**Всемирный форум для согласования правил
в области транспортных средств**

Сто пятьдесят восьмая сессия
Женева, 13–16 ноября 2012 года
Пункт 4.7.2 предварительной повестки дня
Соглашение 1958 года – Рассмотрение
проектов поправок к действующим
правилам, представленных GRE

**Предложение по дополнению 16 к Правилам № 4
(освещение заднего регистрационного знака)**

**Представлено Рабочей группой по вопросам освещения
и световой сигнализации***

Рис. 1
(маркировка для одиночных фонарей)

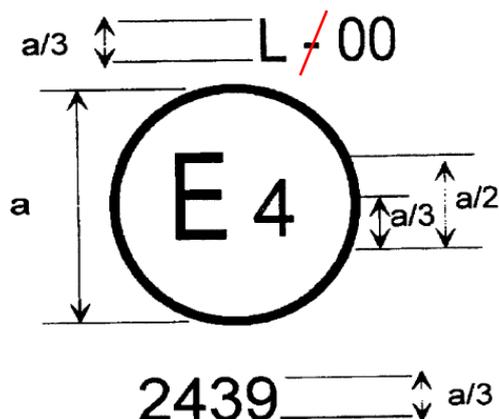
Приложение 1, рис. 1 изменить следующим образом:

Образец А

$a = 5$ мм мин.
